710 - INSP
ISO/IEC 17020
Origineel verslag

Controlebezoek - Periodiek [Hfst 6.5]

Verslagnummer:
21/24062026/60644/72069/1

Inspectie adres: Oude Booischotsebaan 22,
2820 Bonheiden (België)

Elektrisch bord

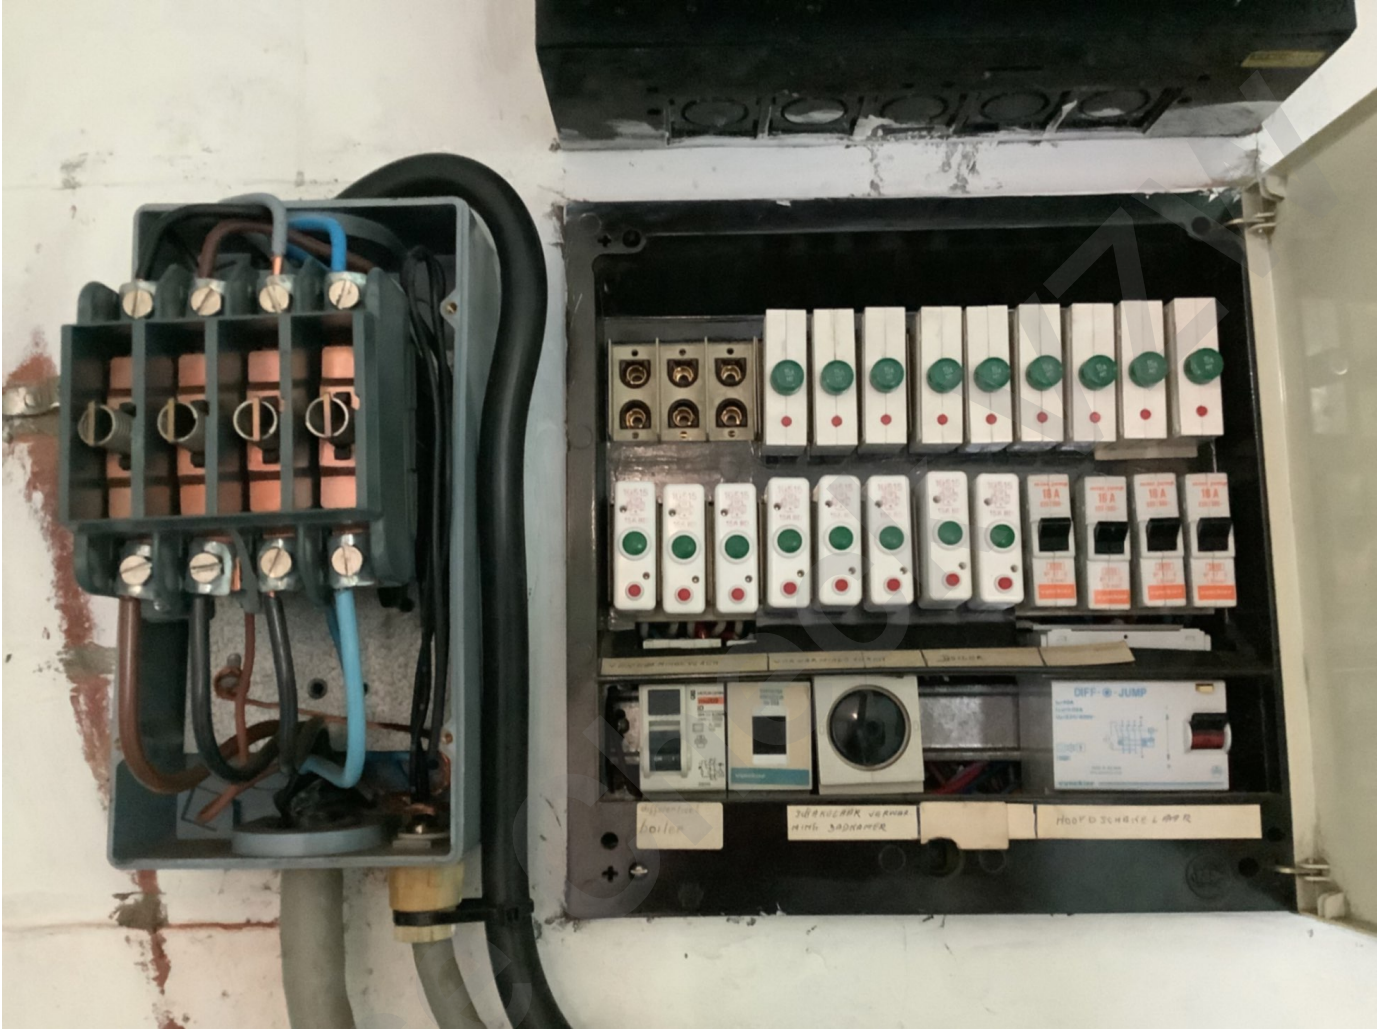
- De continuïteit van de PE, de stationaire toestellen klasse 1 en/of de equipotentiale verbindingen is niet verwezenlijkt. - oAfd 4.2.4.3
- Extra opmerking: Onduidelijke opbouw aardingsinstallatie
- De controle van een/meerdere foutlussen is niet afdoende, - oAfd 6.5.7.2.b.4.d; oAfd 6.4.6.4.b.4
- Het eendraadschema en situatieplan zijn niet aanwezig. - oAfd 3.1.2.1
- Er ontbreken afdekplaatjes in het elektrisch bord. - Afd 5.2.6; oAfd 4.2.2.3
- Er is geen differentieelstroombeschermingsinrichting geplaatst aan het begin van de installatie. - oAfd 4.2.4.3.b; oAfd 5.3.5.3
- De houders van de penautomaten zijn niet uitgerust met een kaliberstuk. - oAfd 5.3.5.5.a
- Er is elektrisch materiaal aanwezig in een/meerdere volumes van de badkamer/douche. - Afd 7.1.4; Afd 7.1.5
- Extra opmerking: Garage met douche

- De schema's zijn niet aanwezig of niet correct. Wij kunnen niet uitsluiten dat er geen nieuwe inbreuken zullen zijn bij het voorleggen van de (nieuwe) schema's.
- We raden aan de dienstspanning aan te duiden op het elektrisch bord.
- De aarding kon niet worden gemeten, deze zal gecontroleerd worden tijdens de volgende inspectie.
- Het is niet mogelijk het elektrisch bord te open, demonteren zonder het te beschadigen. Alles kon niet gekeurd worden.
- Bij een vernieuwing van de elektrische installatie, zullen de afwijkingen niet meer van toepassing zijn.
- Door gevolg te geven aan de hoger vermelde inbreuken, is het mogelijk dat er bij een volgend onderzoek bijkomende inbreuken aan het licht komen.
